SOLICITATION AMENDMENT
MODIFICATION DE L'INVITATION

Title - Sujet CCGS F.G. Creed Winter Storage	
Solicitation No. - N° de l'invitation F3084-13N158/A	Amendment No. - N° modif. 006
Client Reference No. - N° de référence du client F3084-13-N158	Date 2013-11-06
GETS Reference No. - N° de référence de SEAG PW-\$\$MD-018-24076	
File No. - N° de dossier 018md.F3084-13N158	CCC No./N° CCC - FMS No./N° VME
Solicitation Closes - L'invitation prend fin at - à 02:00 PM on - le 2013-11-07	
F.O.B. - F.A.B. Plant-Usine: <input type="checkbox"/> Destination: <input checked="" type="checkbox"/> Other-Autre: <input type="checkbox"/>	
Address Enquiries to: - Adresser toutes questions à: Vandal, Paul	Buyer Id - Id de l'acheteur 018md
Telephone No. - N° de téléphone (819) 956-0645 ()	FAX No. - N° de FAX (819) 956-0897
Destination - of Goods, Services, and Construction: Destination - des biens, services et construction:

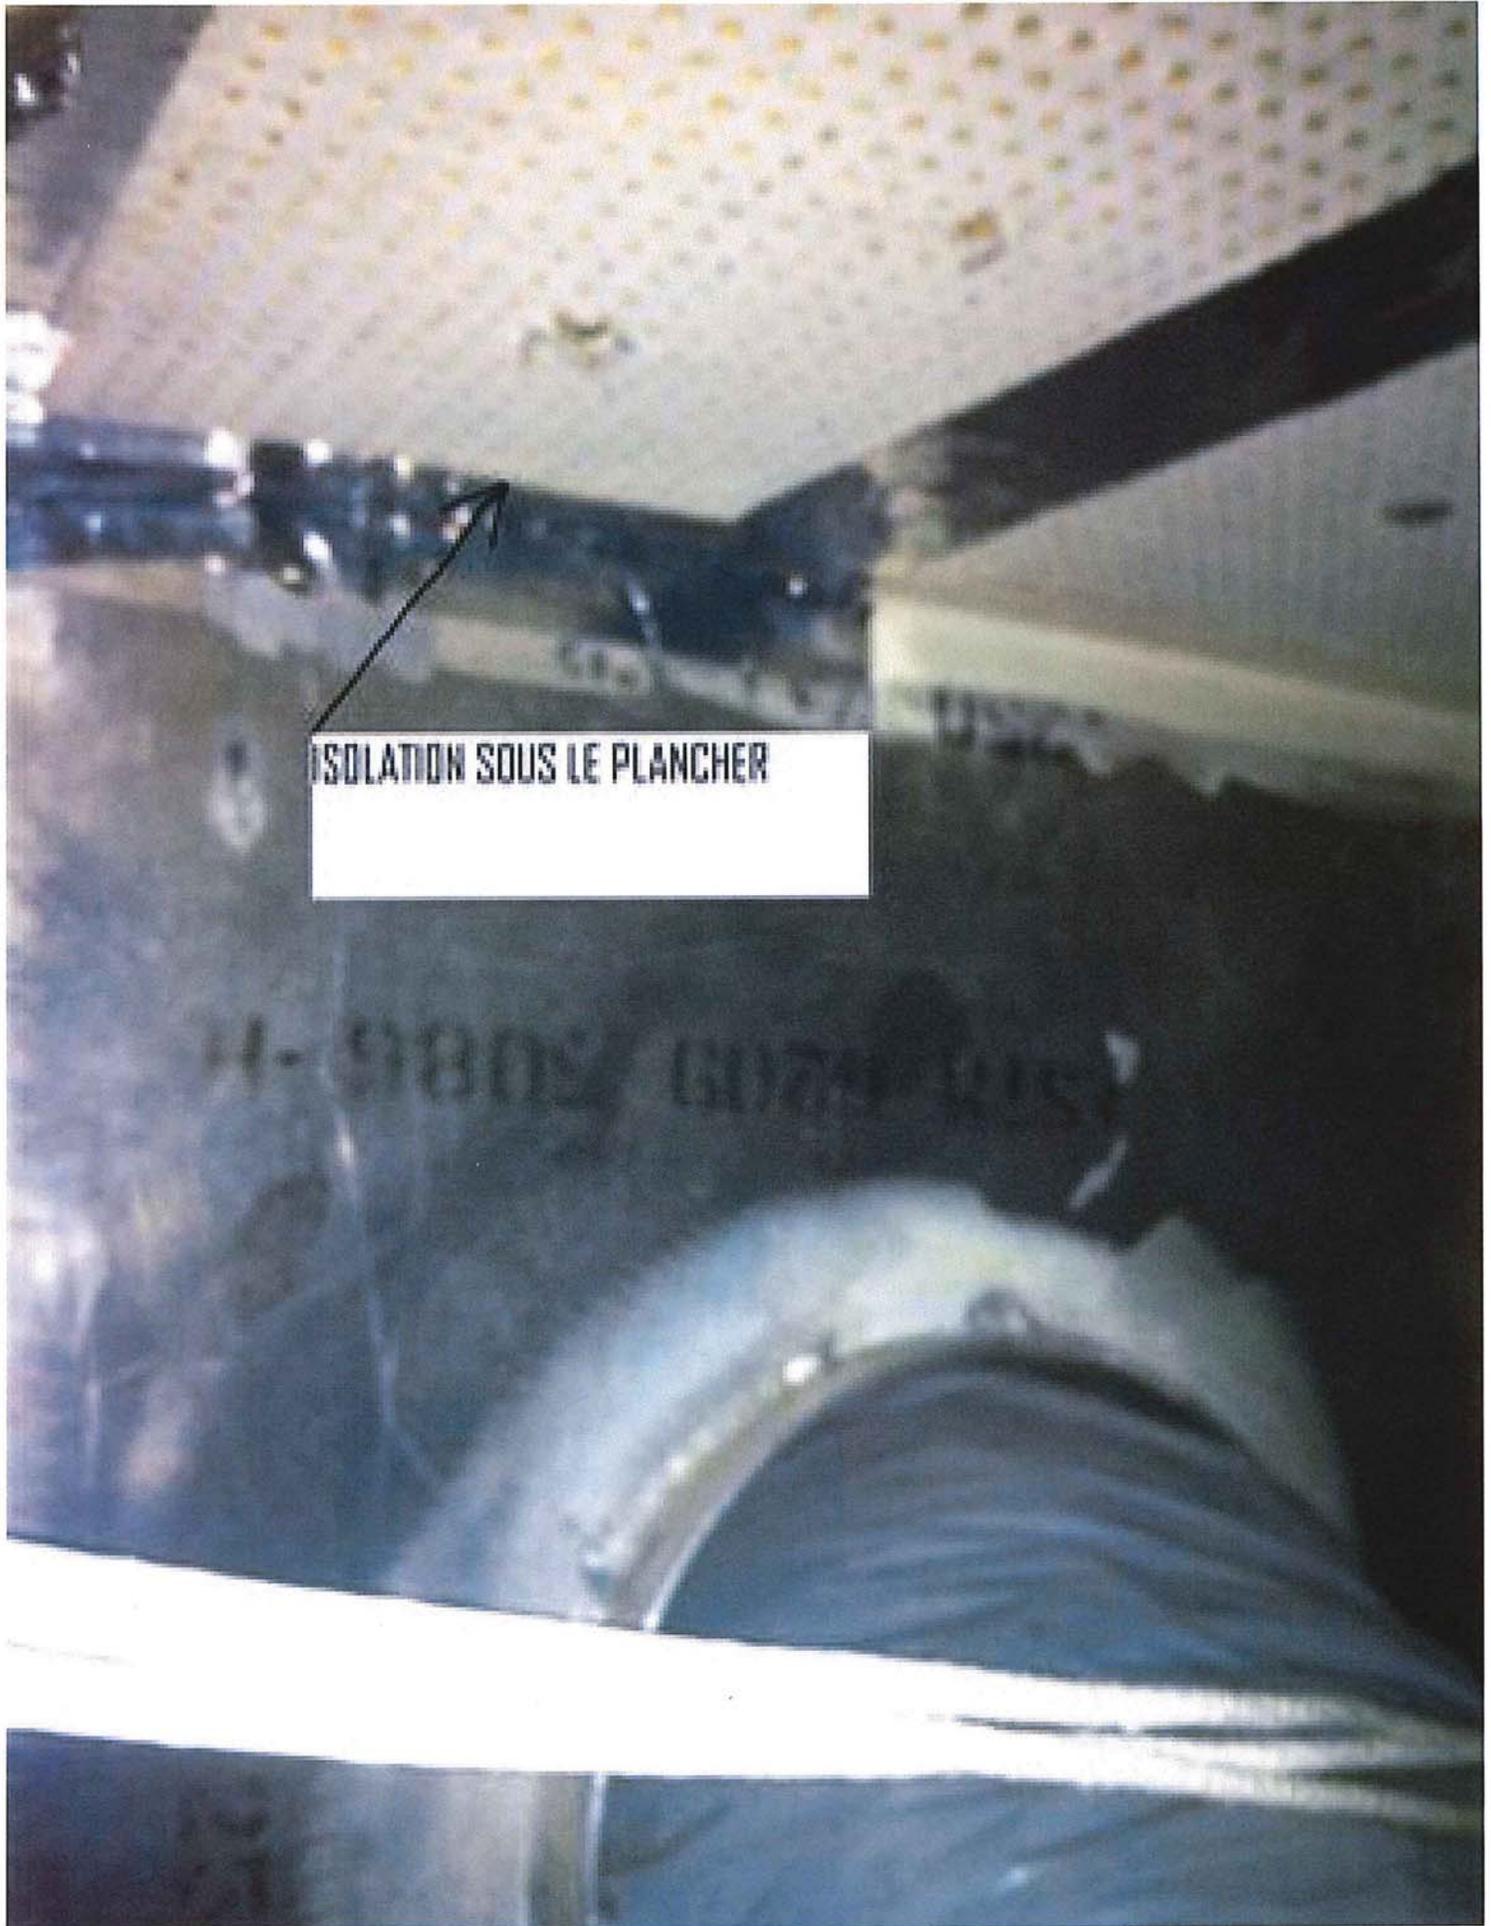
HD 4.4 Plan d'isolation du navire pour type revêtement de plancher et épaisseur. Une photo du type de revêtement serait appréciée.
Plan d'isolation non disponible

Les tuiles sont collées directement sur l' aluminium et le plancher est isolé en dessous de l'aluminium par 3 pouces de laine isolante.

LES TUILES SONT
COLÉES DIRECTEMENT
SUR ALUMINIUM.

ISOLATION SOUS LE PLANCHER
